CONCEPT Zienswijze Imago Noordboulevard

Appendix B Noordelijke ontsluiting bij Carlton Beach

Betreft: Omgevingsvergunning - Ontwerpbeschikking verleend, ten noorden van de Pier ter hoogte van Zeekant 91 tot en met 110A (project Noord-Boulevard) te Den Haag

Fig. 1 Bron: Bijlage bij Beschikking Natuur 2000-gebieden d.d. 23-3-2017

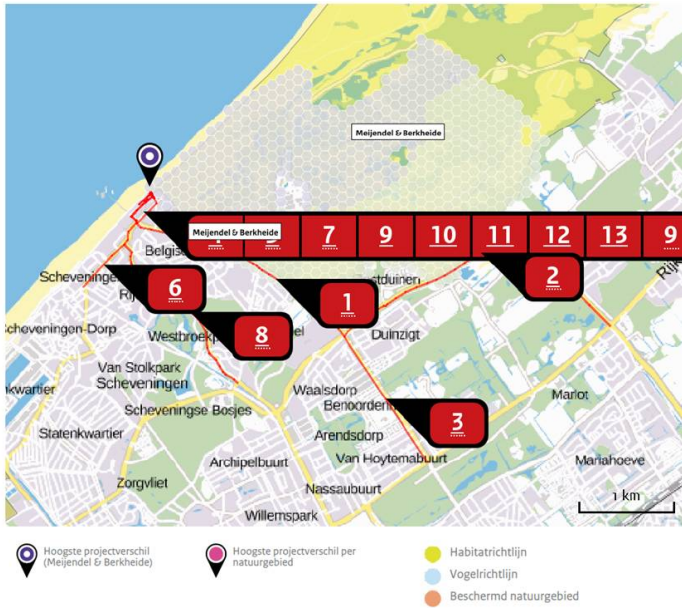
De hoogste projectbijdrage in de gebruiksfase is 2,97 mol/ha/jaar op het meetpunt tussen Zeekant en Zwarte Pad en nog 2 andere plekken. De vraag is maar hoeveel hoger de intensiteit op dit meetpunt mag zijn, voordat de projectbijdrage over de 3 mol/ha/jaar heen schiet. Met 400 auto's/dag meer? En hoeveel ontwikkelingsruimte is beschikbaar?

Ter oriëntatie:
De hoogste projectbijdrage van 2,97 mol/ha/jaar vindt dus DAAR plaats!

Geluidhinder

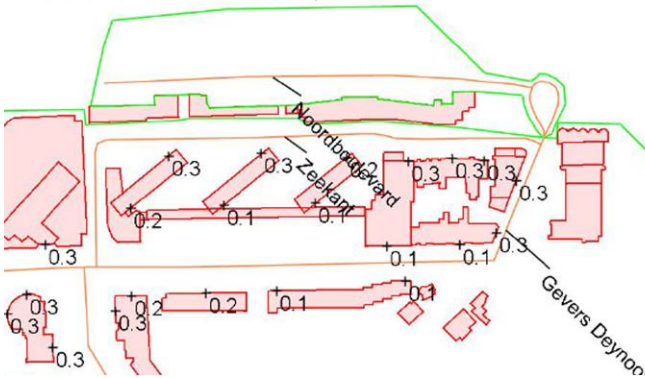
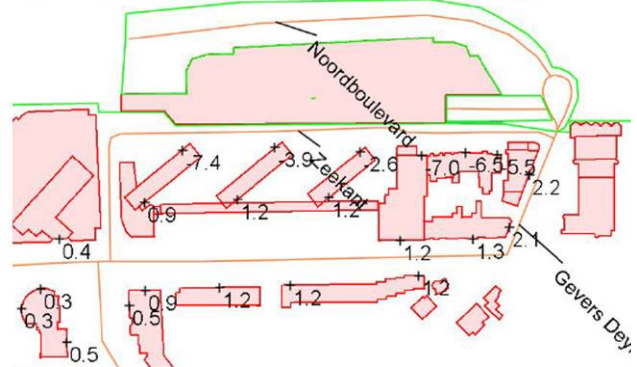
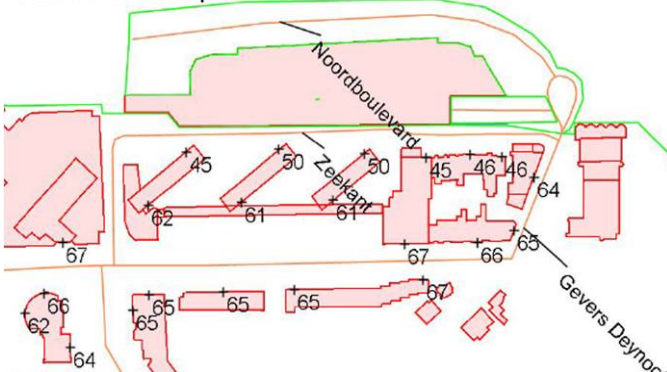
- Er is gewerkt met een verdeling over de dag, avond en nacht, behorend bij normaal woon-werkverkeer. Het gaat hier echter om een substantieel aandeel recreatieverkeer met een andere verdeling over de dag, avond en nacht. Bezoekers en werknemers vertrekken veelal laat in de avond en in de nacht.
Uit de intensiteitstabellen blijkt dat de nacht een heel laag aandeel heeft. Door de verdeling af te stemmen op het karakter van het verkeer zouden de Lden-waarden hoger uitkomen door de toepassing van de straffactoren voor avond en nacht.

- Dit nog afgezien van het bijbehorende getoeter en geschreeuw, dat de buurt nu al ervaart wanneer het Zwarte Pad leegloopt.
- Op de Zeekant ontstaat een spectaculaire afname. Geen wonder, want men had de intensiteit op de Zeekant op 0 gezet en het verkeer vanaf de Palacegarage gewoon vergeten. Voor 1-richting voor alleen de Palacegarage met 200 plekken al 400 auto's/dag. En dat is dagelijks verkeer.

- Op de korte poot van de Gevers Deynootweg ontstaat de grootste toename van net iets meer dan 2 dB(A). Bij een toename van 2 dB(A) of meer is aanvullend akoestisch onderzoek nodig naar geluidbeperkende maatregelen (isolatie e.d.), het zgn. reconstructie criterium. Het rapport stelt echter: *"Van een dergelijke toename kan worden gesteld, dat deze op de grens ligt van hetgeen het menselijke oor kan waarnemen"*. En adviseert geen aanvullend onderzoek te doen.
